改善箇所説明図

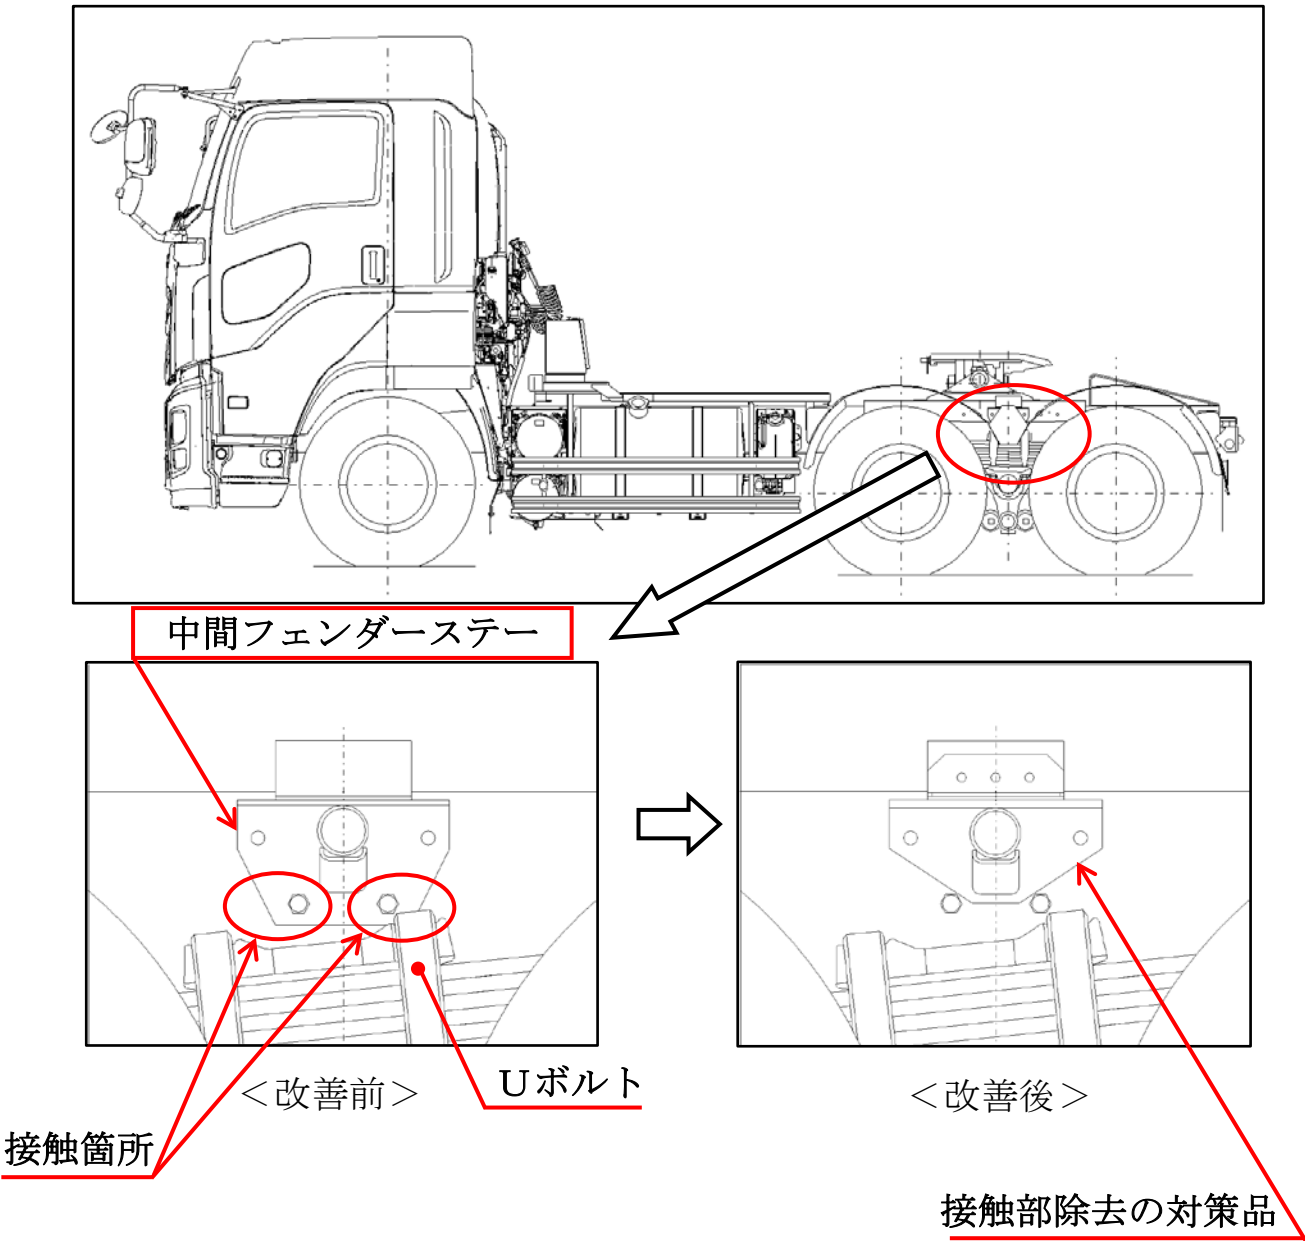
トラクタにおいて、後二軸間に設置されている中間フェンダーステーの取付位置が不適切なため、当該フェンダーステーと後部緩衝装置のUボルトが悪路走行時等に接触し、当該Uボルトが損傷するおそれがある。

改善措置の内容
全車両、中間フェンダーステーを対策品に交換する。なお、Uボルトを点検し、損傷が認められるものは新品に交換する。

識別：車両取り付け部に大きく切り欠きを追加しているため外観から容易に識別できる。
注： は、交換部品を示す。
